# MEMOIRE DE REPONSE A L'AVIS DE L'AUTORITE ADMINISTRATIVE COMPETENTE EN MATIERE D'ENVIRONNEMENT

30 octobre 2015

## DOSSIER DE DEMANDE D'AUTORISATION D'EXPLOITER ICPE

### PROJET DE PARC EOLIEN DE THOLLET ET COULONGES *SAS Parc Eolien de Thollet et Coulonges*

Carte 1 : Localisation des ZPS

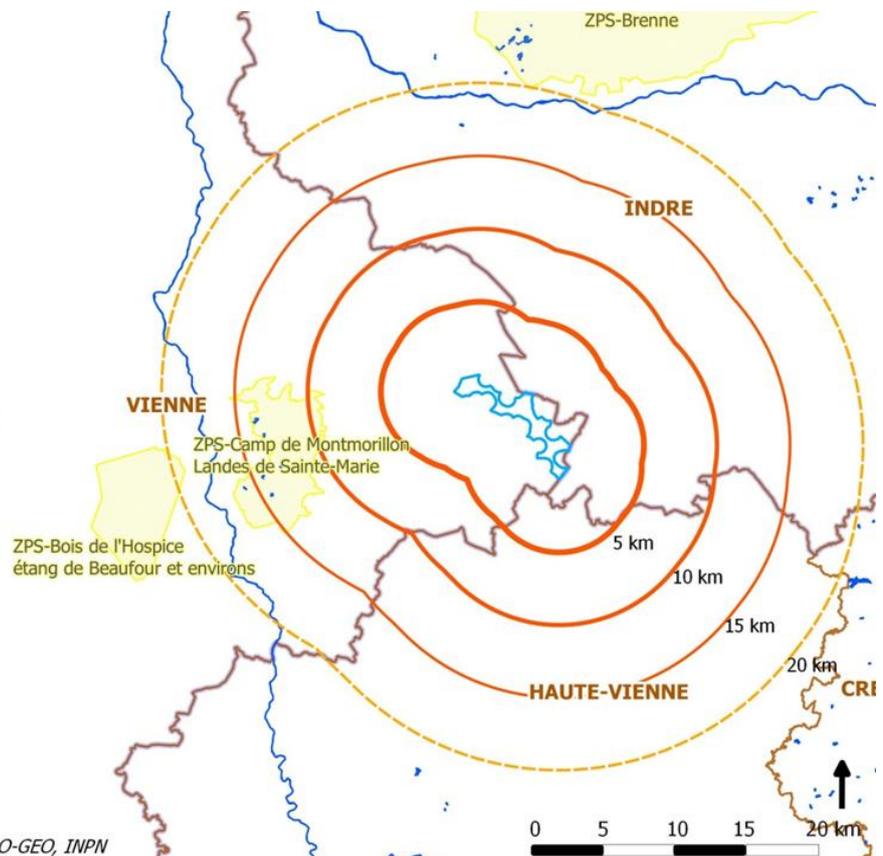
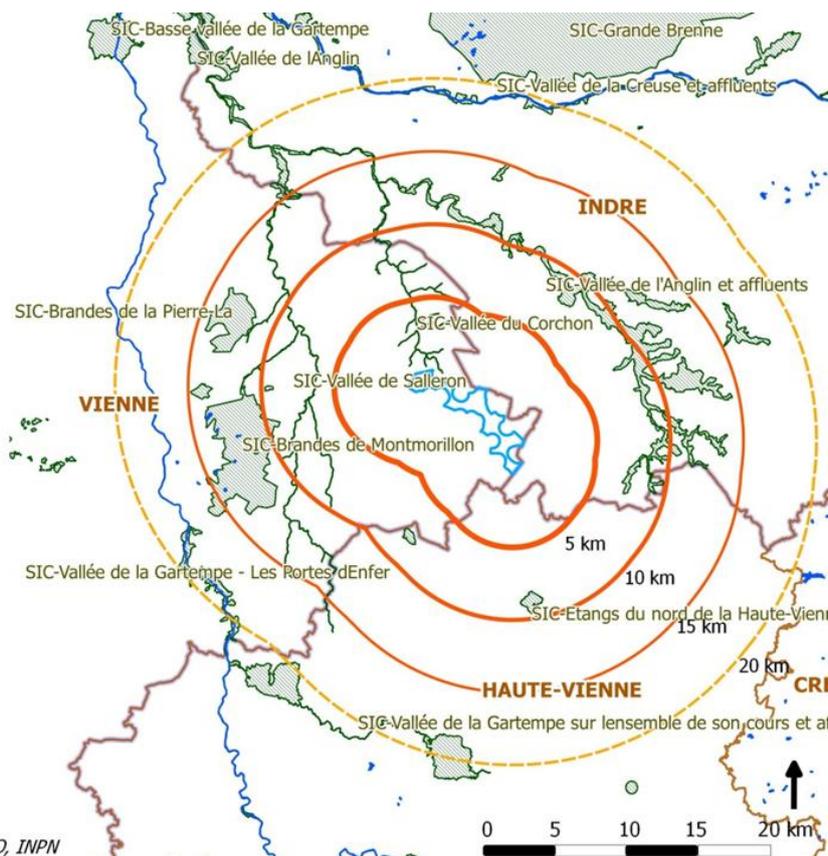
*« ...Evaluation des incidences Natura 2000. La carte présentée ne fait apparaître que la ZSC Vallée du Corchon alors que le texte mentionne 3 sites Natura 2000. Pour la bonne compréhension de ce chapitre, une carte représentant le périmètre d'effet du projet et les sites Natura 2000, sur lesquels porte l'évaluation des incidences est à fournir. En outre la liste des sites Natura 2000 à étudier est incomplète contrairement à celle présentée page 127 de l'étude d'impact. De plus, il est erroné de mentionner uniquement les Rhinolophes dans cette étude, alors que d'autres espèces de chiroptères ont conduit à la désignation des sites Natura 2000... »*

L'évaluation des incidences Natura 2000 disponible page 256 de l'étude d'impact cible directement les zones Natura 2000 susceptibles d'être affectées par le projet éolien. Dans le contexte du projet, il s'agit des zones Natura 2000 les plus proches et présentant des espèces sensibles à l'éolien, et ayant motivé leur création.

Ci-après le chapitre Evaluation des incidences Natura 2000 a été réécrit. Le sujet est traité de manière tout à fait exhaustive.

Carte 3 : Projet éolien de Thollet et Coulonges : matérialisation des trouées pour le passage de la Grue cendrée, après suppression de l'éolienne E13 (EDF EN le 30 octobre 2015).

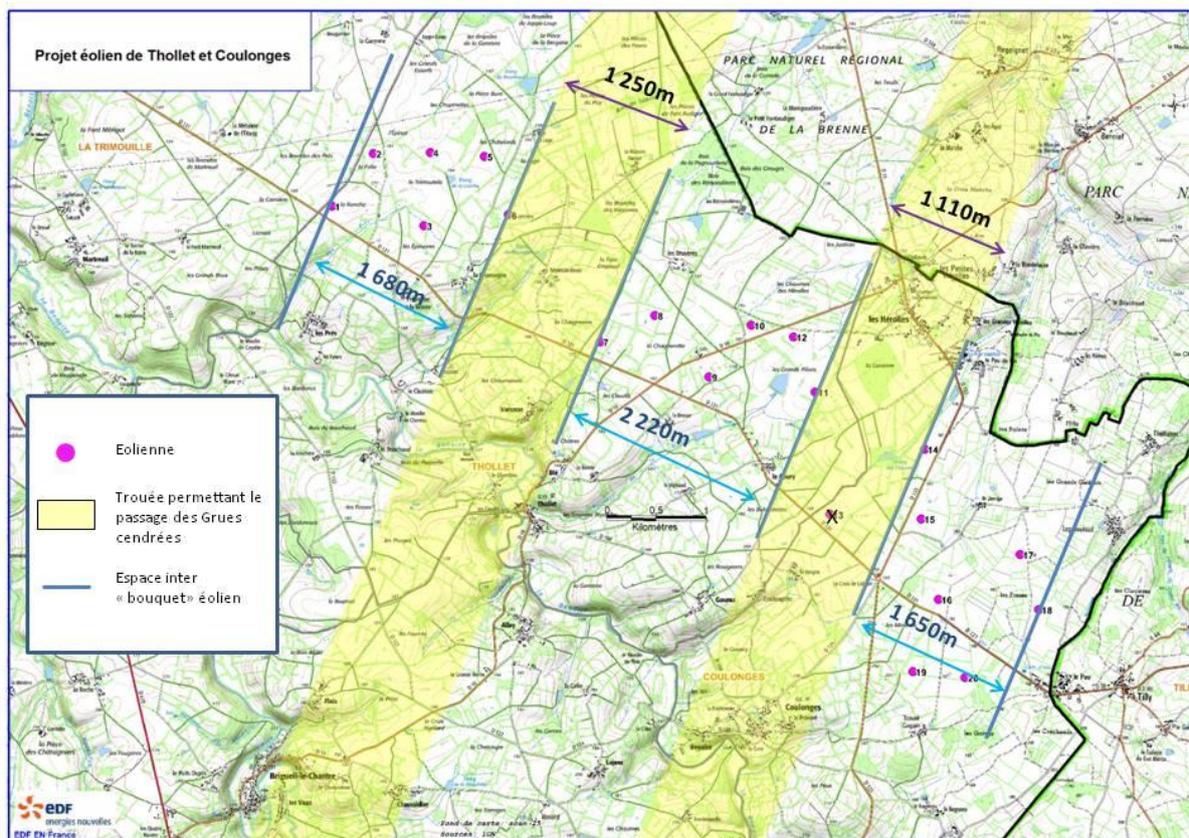
*« (...) l'autorité environnementale recommande ainsi de revoir l'implantation des éoliennes afin d'éviter une implantation perpendiculaire au couloir de migration principal et de prévoir des trouées en largeur et en nombre suffisants pour permettre le passage de l'avifaune, notamment de la grue cendrée. »*

**Malgré l'étude réalisée et ses conclusions basées notamment sur un retour d'expérience important dans le domaine, étant données les observations de l'Autorité Environnementale et à titre conservatoire, le porteur de projet propose de créer une nouvelle trouée au sein du parc éolien en supprimant l'éolienne 13.**

De cette manière le parc éolien sera composé de 3 ensembles au nord, au centre, et au sud mesurant respectivement 1,68 km, 2,2 km et 1,65 km face au couloir de migration de la Grue cendrée. Ces différents ensembles seront séparés par 2 trouées de 1,25 km et 1,11 km permettant le passage des Grues cendrées dans le cas où elles voleraient à une altitude inférieure à ce qui est habituellement et localement observé.
